東海第二発電所 設計及び工事計画に係る説明資料 (防潮堤（鋼製防護壁）の不具合事象)

2024年11月19日
日本原子力発電株式会社

2. 防潮堤（鋼製防護壁）構造変更の概要

（1）構造変更の概要（追加基礎と地盤改良）

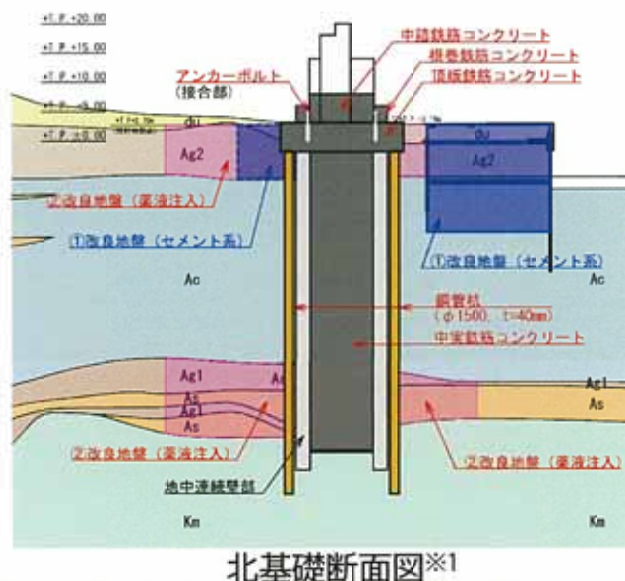
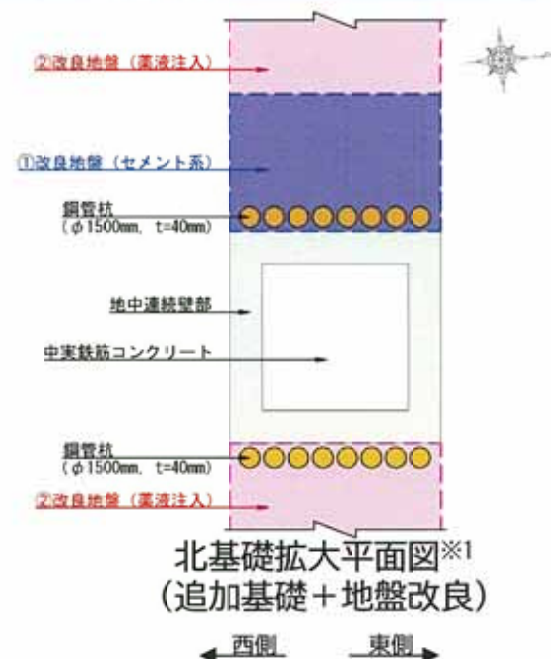
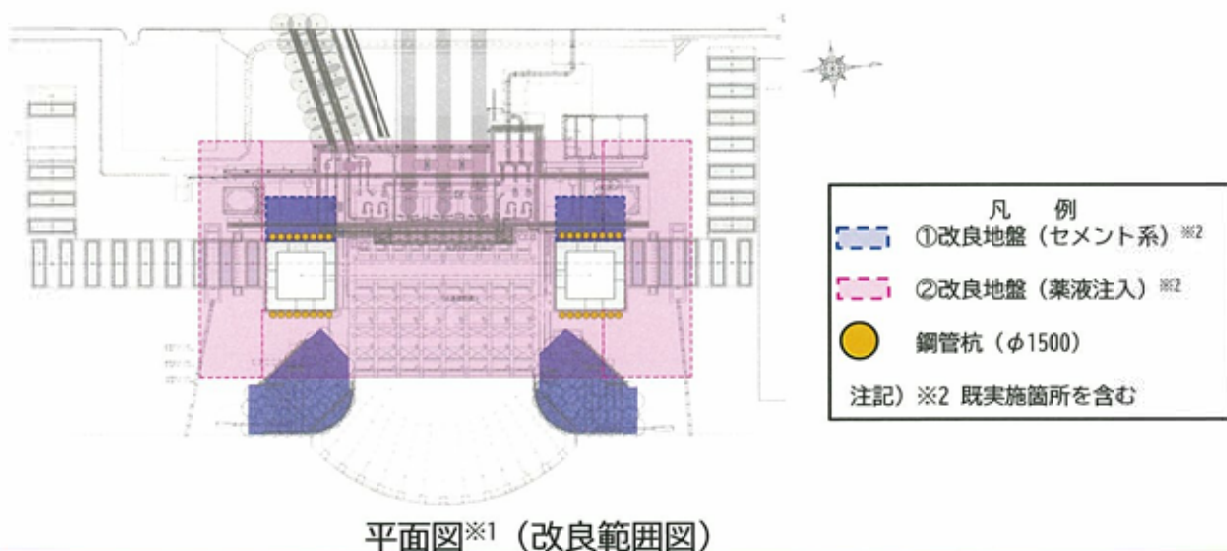
- 基礎を拡幅することで剛性・耐力を高める効果を得るため、基礎の東西側に鋼管杭を設置するとともに、頂版鉄筋コンクリートを鋼管杭の範囲まで拡大し、基礎構造として一体化させる。
- 基礎の西面には、基礎の変位抑制を目的として周辺地盤の浅層部（Ag2層下端深度迄）にセメント系地盤改良（①改良地盤（セメント系））を実施する。
- 基礎の地震時の応答を低減させるため、基礎周辺地盤の液状化対象層に薬液注入地盤改良（②改良地盤（薬液注入））を実施する。
- 残置する地中連続壁部は鉄筋コンクリートであるものの、強度に期待せず、評価上は地盤として扱う。

2. 防潮堤（鋼製防護壁）構造変更の概要

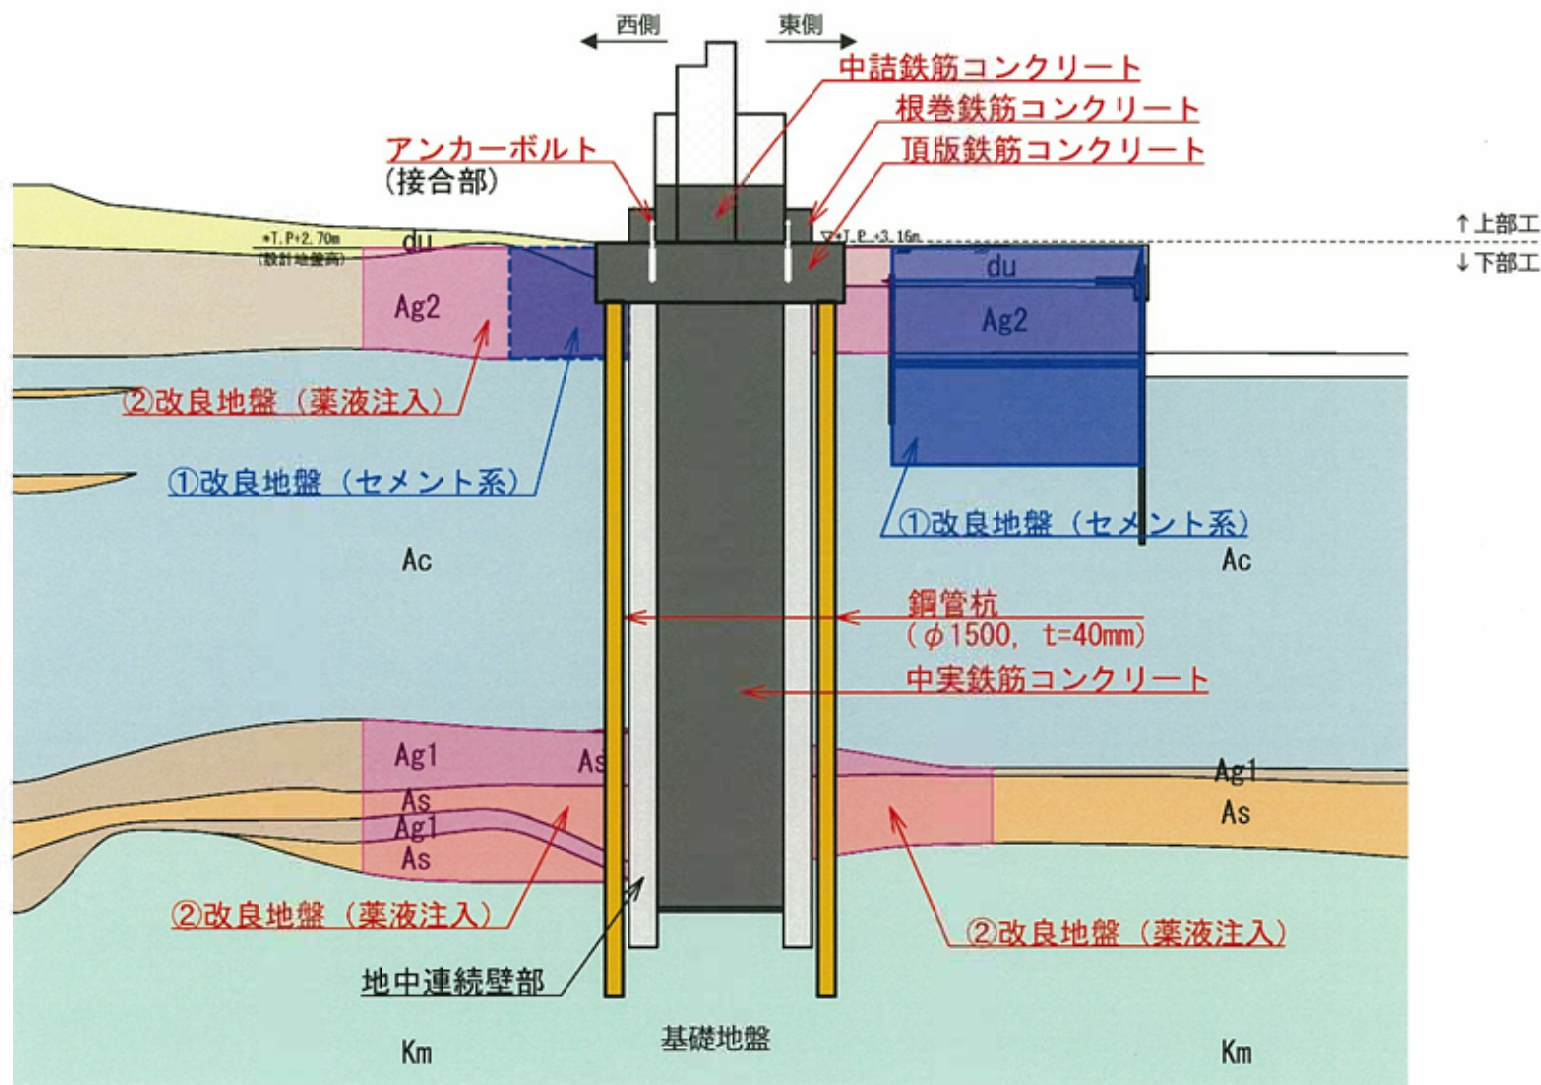
既工認※	構造変更（案）
概略図		
上部工	・鋼製防護壁 ・中詰鉄筋コンクリート ・根巻鉄筋コンクリート ・止水ジョイント部	同左
接合部	・アンカーボルト	同左
下部工	・頂版鉄筋コンクリート ・地中連続壁基礎（A. 中実鉄筋コンクリートとC. 地中連続壁をジベル鉄筋により一体化した構造）	・頂版鉄筋コンクリート ・A. 中実鉄筋コンクリート ・B. 追加基礎（鋼管杭，東西側） ・AとBの間にはC. 地中連続壁部を残置し，構造評価上は地盤（改良地盤（薬液注入））として扱う。
周辺地盤	第四系（地盤改良なし）	第四系（地盤改良あり）
基礎地盤	久米層（岩盤）	同左

(5) 損傷モードと弱部 要求機能を喪失する事象の抽出【地震時】 (2/8)

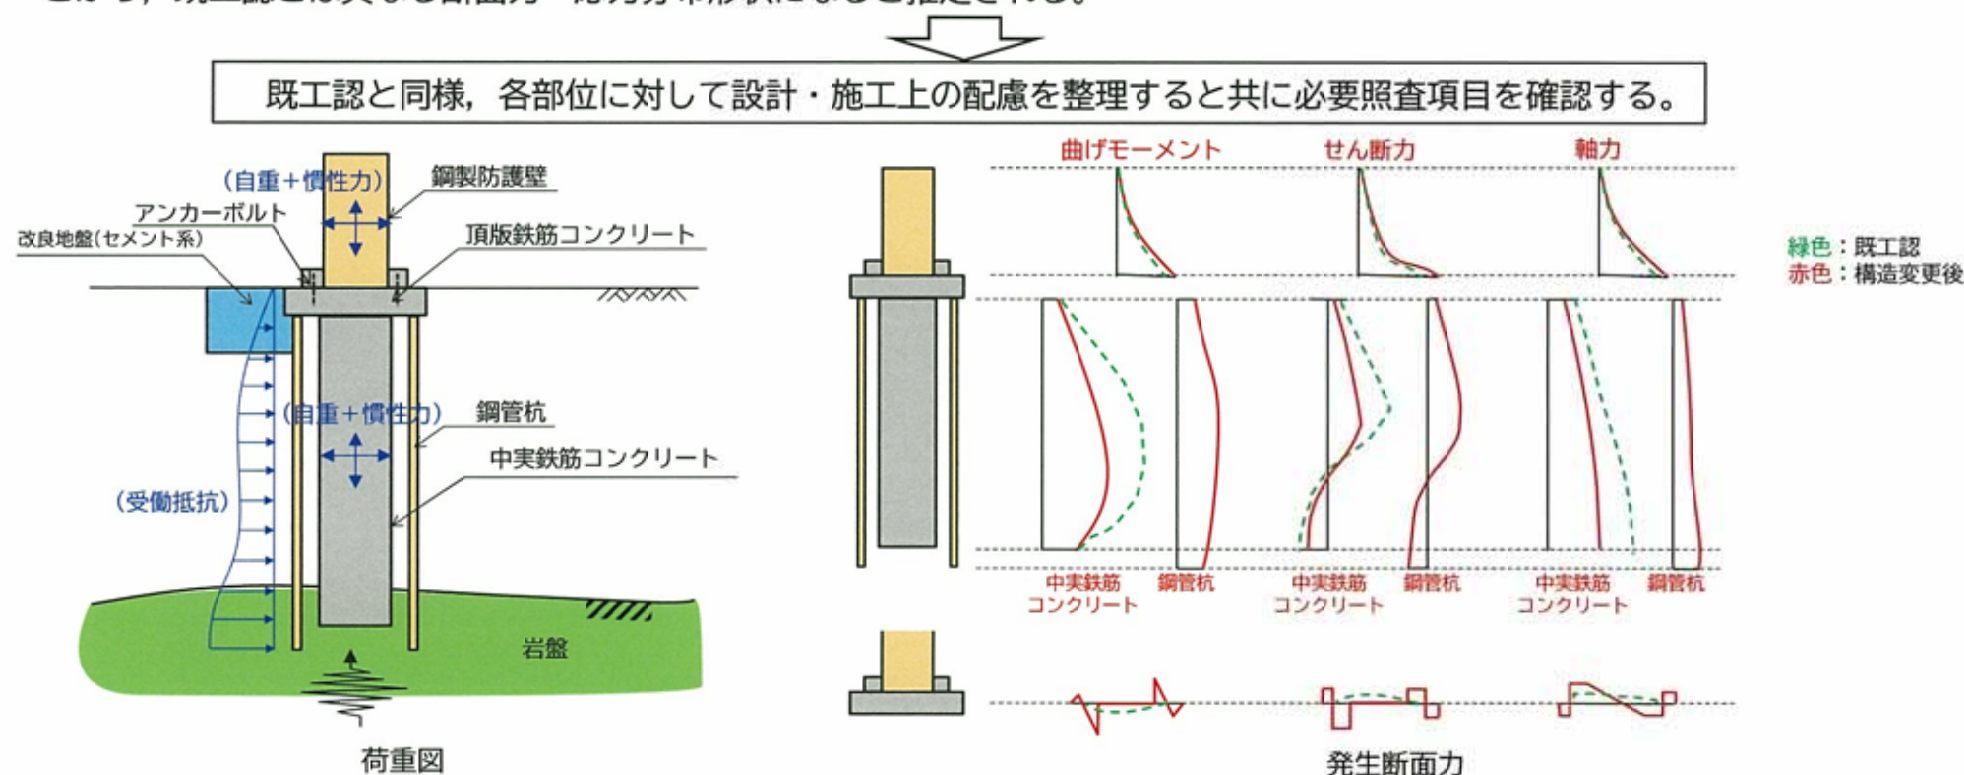
- 鋼製防護壁の発生断面力は、下図のように構造変更前（既工認）の断面力分布形状と同様な分布形状（上部工の断面力は接合部で、下部工は中央深度や上下端部で大きくなる）を示すと想定される。また、頂版鉄筋コンクリートについては支点の状況が変わることから、既工認とは異なる断面力・応力分布形状になると推定される。

(5) 損傷モードと弱部 要求機能を喪失する事象の抽出【津波時】 (3/8)

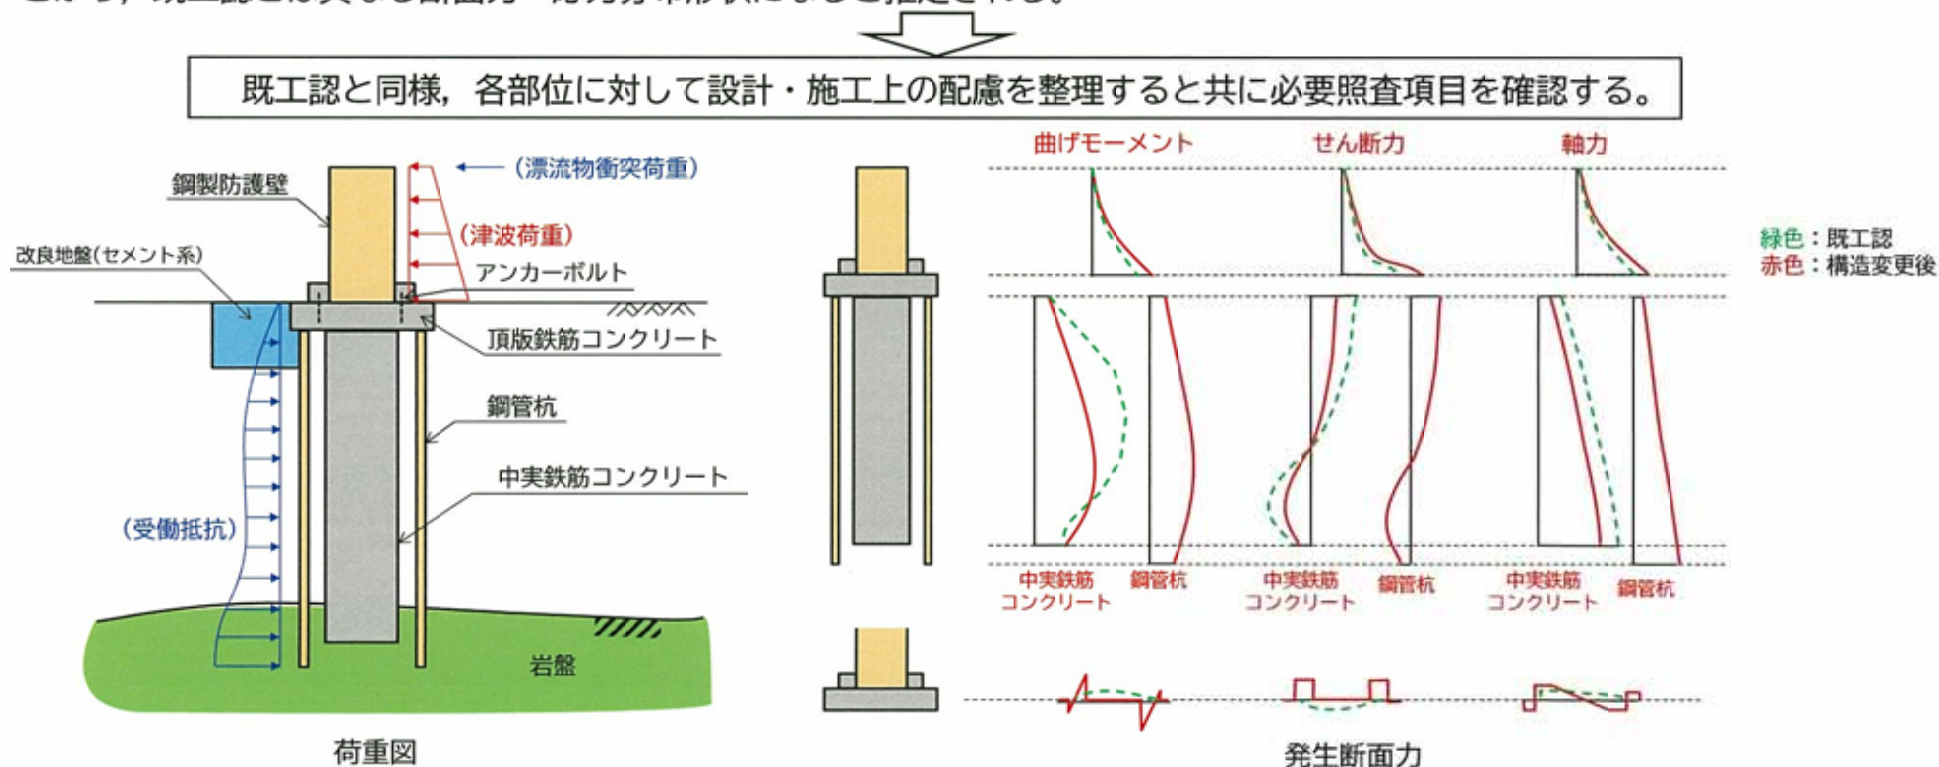
- 鋼製防護壁の発生断面力は、下図のように構造変更前（既工認）の断面力分布形状と同様な分布形状（上部工の断面力は接合部で、下部工は中央深度や上下端部で大きくなる）を示すと想定される。また、頂版鉄筋コンクリートについては支点の状況が変わることから、既工認とは異なる断面力・応力分布形状になると推定される。

(5) 損傷モードと弱部 要求機能を喪失する事象の抽出【津波と余震の重畳時】 (4/8)

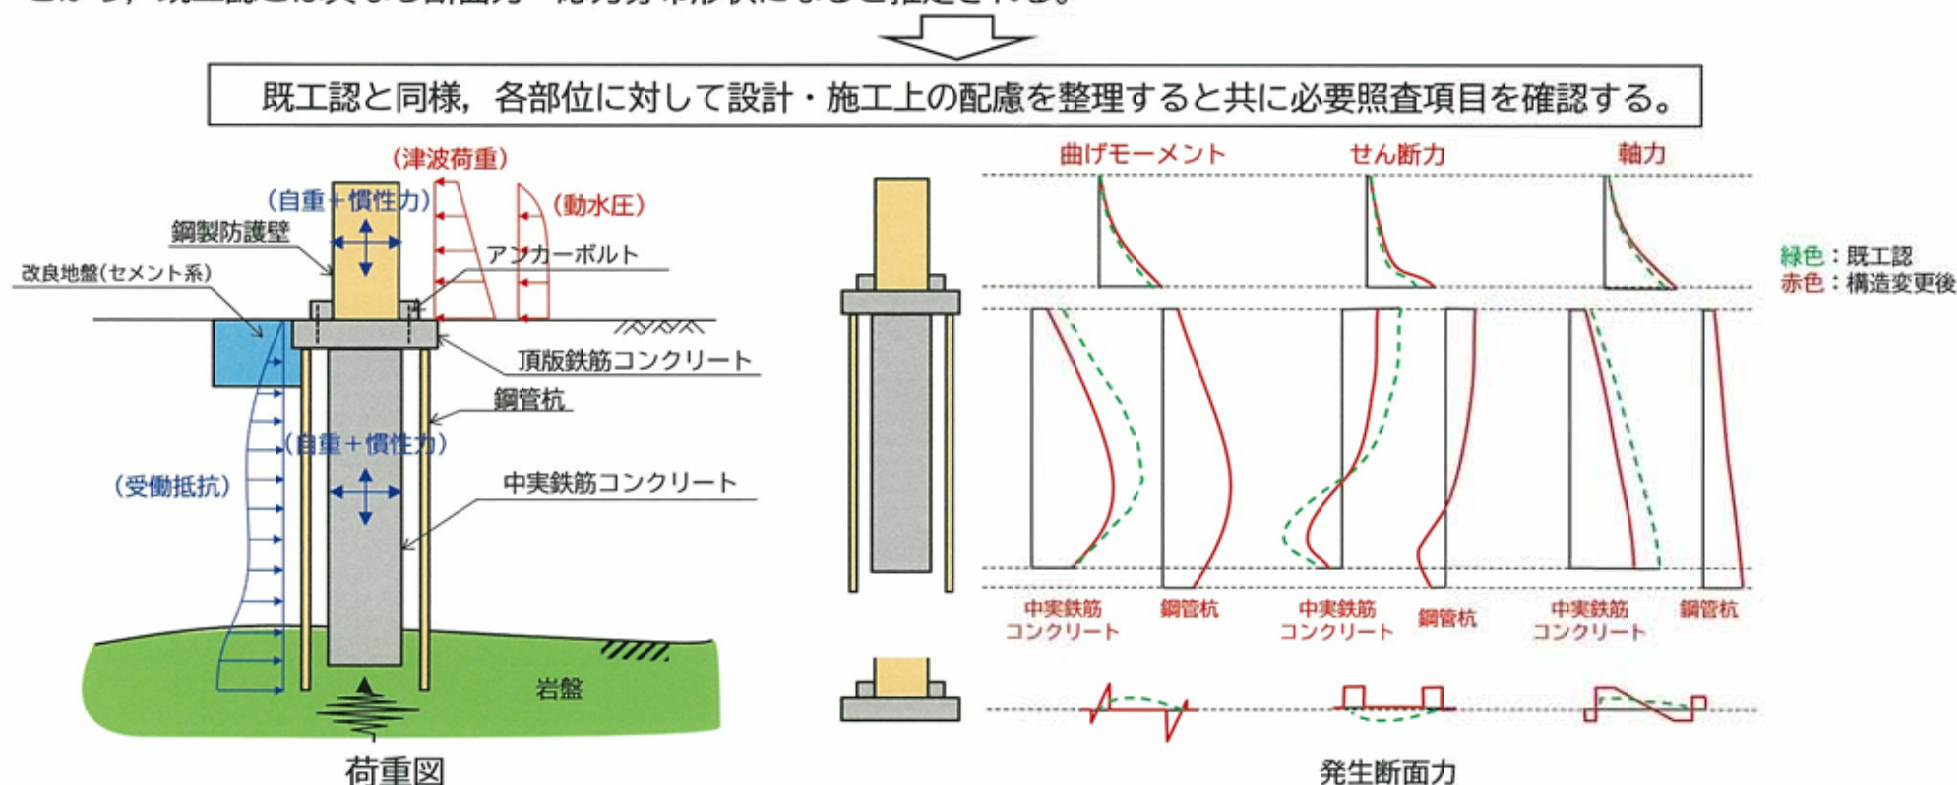
- 鋼製防護壁の発生断面力は，下図のように構造変更前（既工認）の断面力分布形状と同様な分布形状（上部工の断面力は接合部で，下部工は中央深度や上下端部で大きくなる）を示すと想定される。また，頂版鉄筋コンクリートについては支点の状況が変わることから，既工認とは異なる断面力・応力分布形状になると推定される。

(7) 地中連続壁の残置影響評価内容の抽出と評価方針 (3/3)

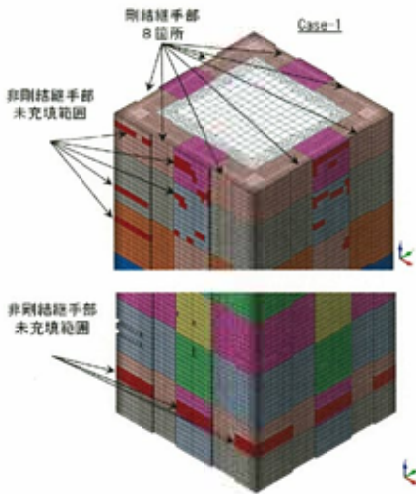
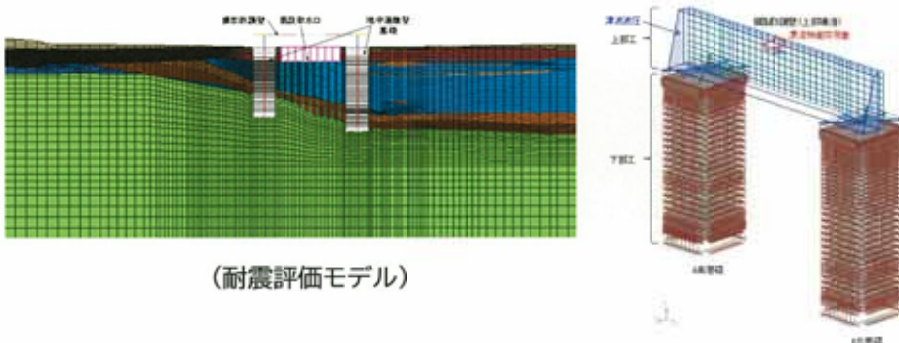
評価方針	解析モデル概要	パラメータ等
鉛直方向及び水平方向に未充填の分布及び深さが異なることによる影響評価	地中連続壁部を含む基礎のソリッドモデルを用いて、部分的な未充填を再現した解析を実施する。 	■未充填部を保守的に設定 ■津波+余震重畳時（静的解析）で代表する。
北基礎と南基礎で未充填の範囲が異なることによる影響評価	工認設計で用いる解析モデルで、地中連続壁部をマクロに評価した解析を実施する。  (耐震評価モデル) (耐津波評価モデル)	■両基礎で地中連続壁部の曲げ剛性を変化させ影響を確認。 例) 南基礎の壁厚 2.4m 北基礎の壁厚 2.0m, 1.5m ■耐震, 耐津波それぞれの工認設計モデルで評価する。

(8) 追加基礎及び地盤改良による周辺施設への影響内容の抽出 (2/2)

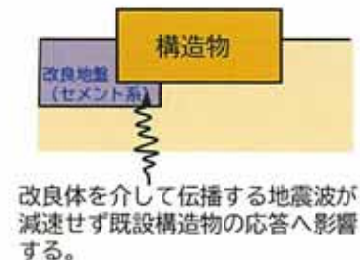
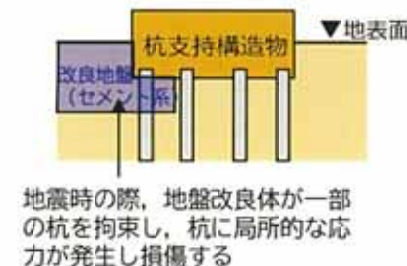
- 鋼製防護壁基礎の周辺地盤を地盤改良することで、既施設に悪影響が発生する可能性がある。
- 例えば、近接する施設の杭基礎が当該基礎の改良地盤（セメント系）により拘束された状態で地震力が作用した場合、局所的に応力が集中し、杭が損傷するケースが考えられる。また、改良体を介して既設構造物へ地震波が伝播することによる構造物の応答への影響が考えられる。
